### Věc: Rekonstrukce výpravní budovy v žst. Ostružná

Vysvětlení/ změna/ doplnění zadávací dokumentace č. 5

Výměra – žlabů a svodů.

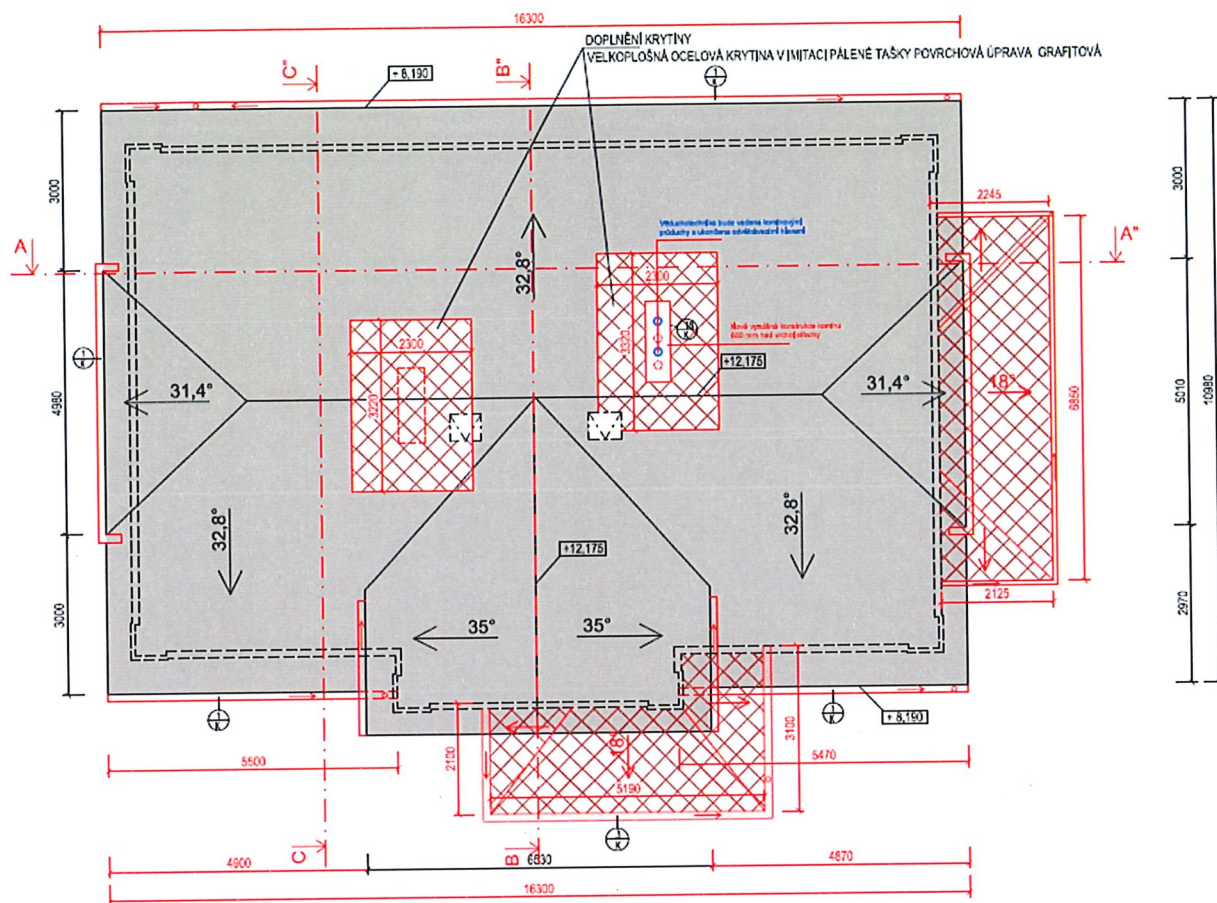
Při naceňování jsme zjistili, že nesedí výměra žlabů a svodů. Prosíme o kontrolu.

Což je:

$$\text{Žlab 330} - (16,3 + 4,98 + 0,3 + 0,3 + 5,5 + 2 + 2 + 5,4 + 5,01 + 0,3 + 0,3) = 42,39 \text{ mb}$$

$$\text{Žlab 250} - (2,1 + 5,19 + 3,1 + 2,15 + 6,85 + 2,15) = 21,54 \text{ mb}$$

$$\text{Svod 100} - 4 \cdot 8,6 = 34,4 \text{ mb}$$

$$\text{Svod 90} - 2 \cdot 3,04 = 6,08 \text{ mb}$$

V příložené aktualizaci soupisu prací byly opraveny výměry položek číslo 171,172,175,175,164 a 165. Zároveň byl opraven výpis klempířských prvků.
